Avis délibéré
de la Mission régionale d'autorité environnementale
Provence-Alpes-Côte d'Azur
sur le projet d'aménagement du pôle aéronautique Jean Sarrail
à Istres (13)

N° MRAe
2023APPACA60/3553

Avis du 2 novembre 2023 sur le projet d'aménagement du pôle aéronautique Jean Sarrail à Istres (13)

Figure 2: Plan de principe d'aménagement (source : étude d'impact)

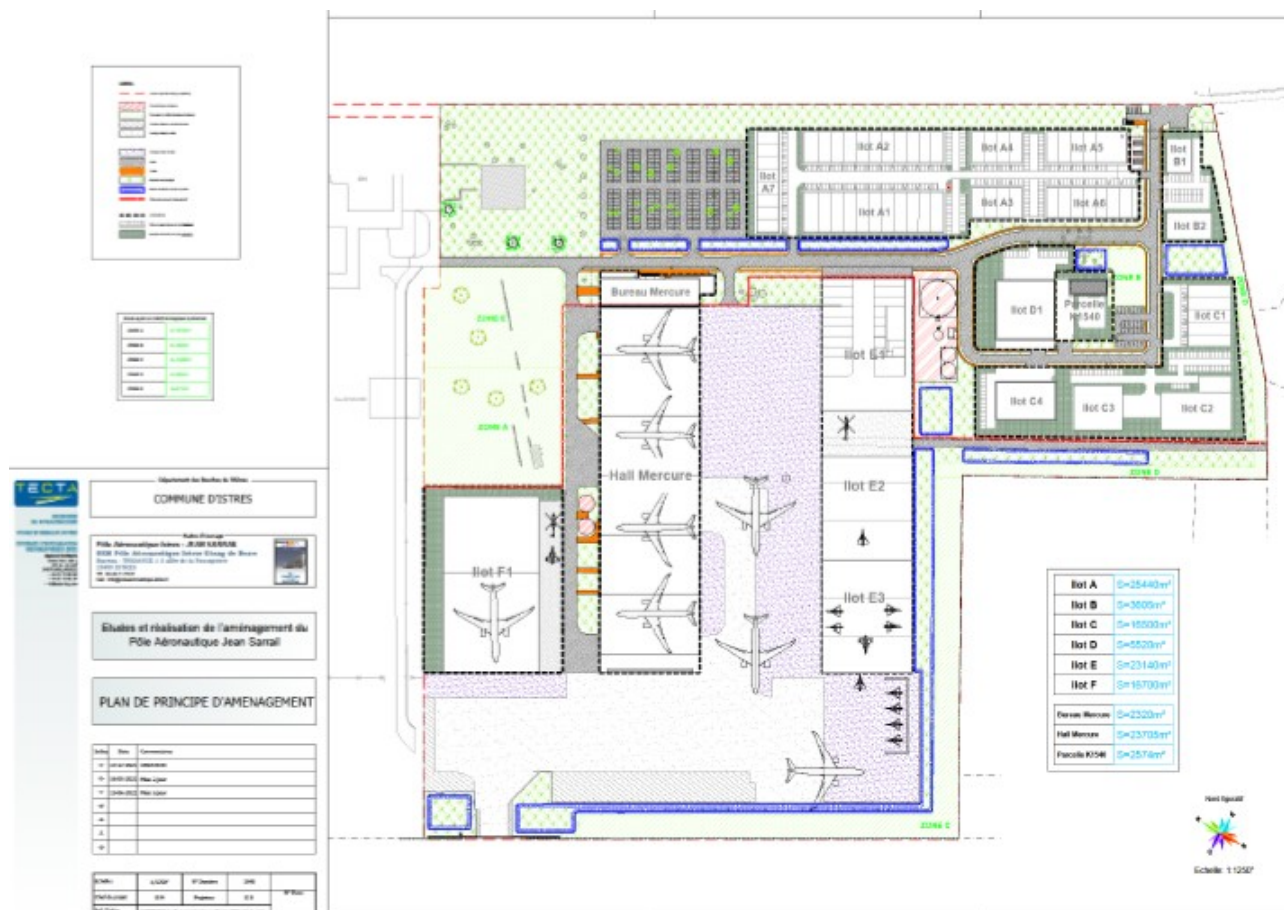
La MRAe recommande de revoir le périmètre du projet d'aménagement du pôle aéronautique en intégrant les incidences d'exploitation du hangar Mercure.
